熊取事業所第3次設工認 コメント対応整理、補正申請書反映状況表 (R2/07/07)

第3次設工認（第1回補正）事実確認事項（個別事項）

Q4-2 第1加工棟に係る外部線量による被ばく評価について

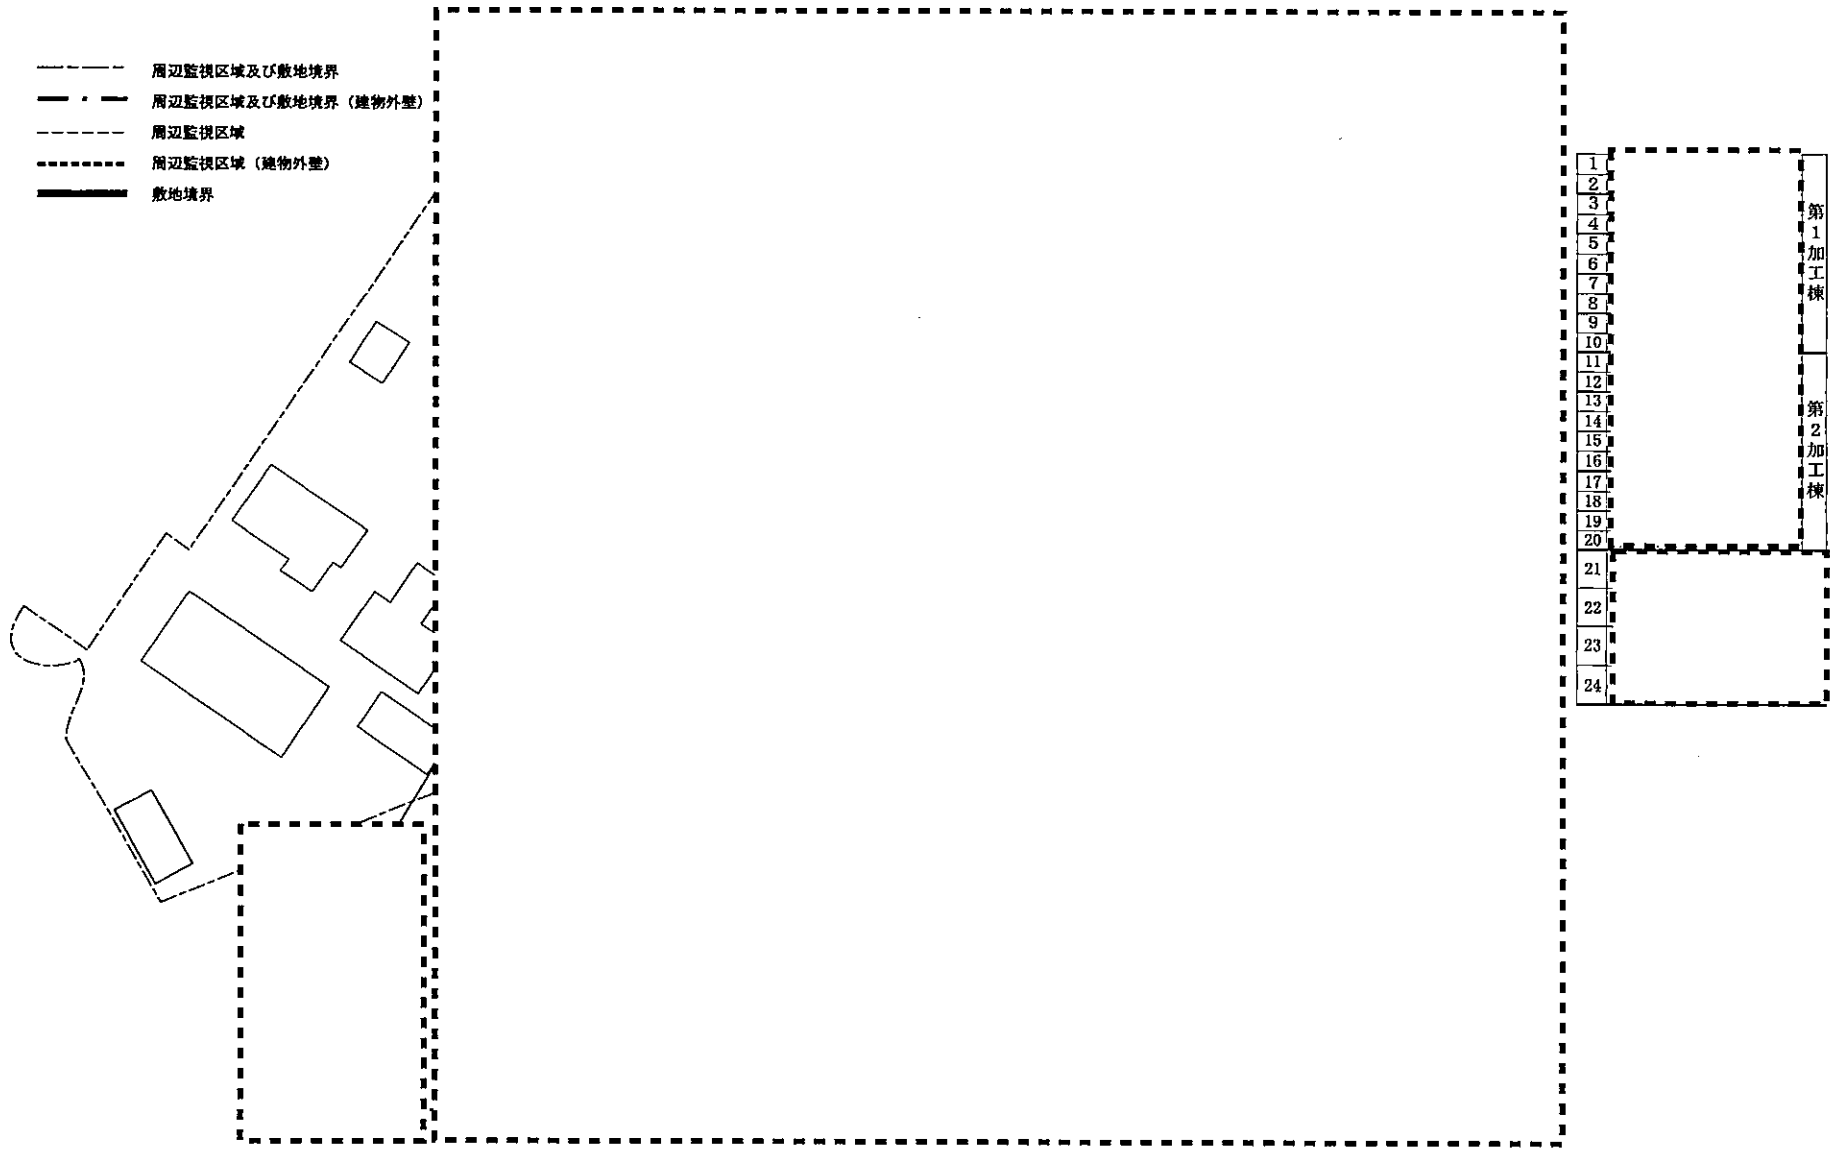
番号	コメント内容	回答/対応	補足資料	申請書反映箇所
4-83	第1加工棟 外部被ばく評価を許可から変更しているの で、再評価条件、評価結果を説明した資料を添付すること。	【4-2】と同じ。	—	
4-84	第5廃棄物貯蔵棟 P203 図ト-5-1-8 第5廃棄物貯蔵棟 建物配置図他 : 森林火災や輸送ルート等の火災・爆発源を漏れなく記載し、当該施設からの距離(危険限界距離等)が分かるようにすること。	拝承。 敷地内の火災源、爆発源と危険距離、危険限界距離を記載した図を補正申請で追加する。	資料4-84

しかしながら、後段規制において、安全機能を有する施設の取り扱いが明確になったことから、改めて事業許可に示す加工施設のみを遮蔽機能を有する壁として再評価を行った。

また再評価に当たっては、以下の点についても変更を行った。

- ① 東側建物のRC壁及びALC壁を除外。
- ② 本申請において扉開口部にRC壁を設置したことにより新たに考慮。
- ③ 本申請において窓開口部にRCにて閉止したことにより新たにRC壁として考慮。
- ④ 防護壁の詳細設計により防護扉位置及び構造を変更。
- ⑤ 評価モデル上、壁厚 $15\text{cm}$ として壁を実態に合わせて壁厚 $20\text{cm}$ に変更。
- ⑥ 本申請において扉形状変更により隙間をボード壁としているが、補正によりボード壁をRC壁に変更することにより新たに考慮。
- ⑦ モデルを簡略化\*するため $15\text{cm}$ RC壁としていたが、実態に合わせてコンクリートブロック壁に変更。

評価の結果、評価点において外部線量の増減はあるものの、最大点及び最大値は許可からの変更はない。
